ZÁKLADNÍ ŠKOLA, PRAHA 3, JESENIOVA 96/2400 – NÁSTAVBA DRUŽINY

VYSVĚTLENÍ ZADÁVACÍ DOKUMENTACE Č. 7

03 – Stavební práce, p.č.
30-31 Betonové bloky

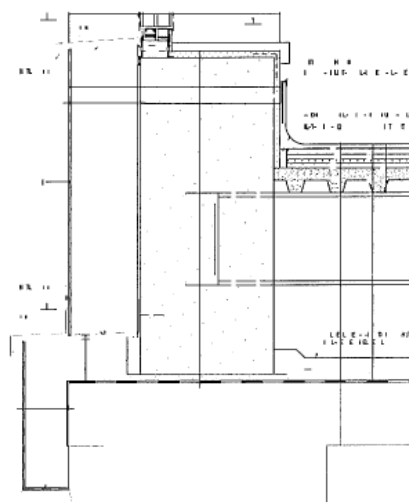
Vysvětlení zadávací dokumentace č.6, dotaz č.5. V odpovědi na dotaz uchazeče uvádíte, že nejprve se osadí obvodové rámy a přivaří stropní nosníky a následně se provede betonáž věnce.

Ve výkrese D.1.2.b.02 jsou vyznačeny betonové bloky podkládající ocelovou konstrukci, a to hlavně její středovou část. Pokud má proběhnout betonáž věnců po osazení stropní ocelové konstrukce, čím nebo jak bude tato konstrukce podepřena po obvodu? Dle našeho názoru je nutné doplnit do rozpočtu další betonové podkladní bloky pro obvodový rám.

Žádáme zadavatele o vysvětlení nebo doplnění rozpočtu.

03 – Stavební práce, p.č.
32 Podbetonávka
stropních nosníků

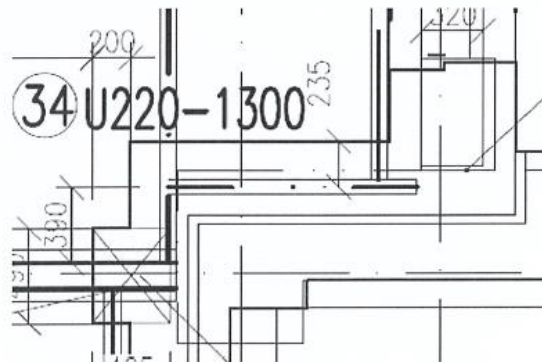
Vysvětlení zadávací dokumentace č.6, dotaz č.5. V odpovědi na dotaz uchazeče uvádíte, že podbetonávka bude provedena jen v místě stávající zdi.

Místem podbetonávky je tedy část obvodového rámu s ozn. 34 U220 dl.1300mm?

Zadavatel k výše uvedenému dotazu uvádí a potvrzuje, že místem podbetonávky je část obvodového rámu s ozn. 34 U220 dl. 1300mm.
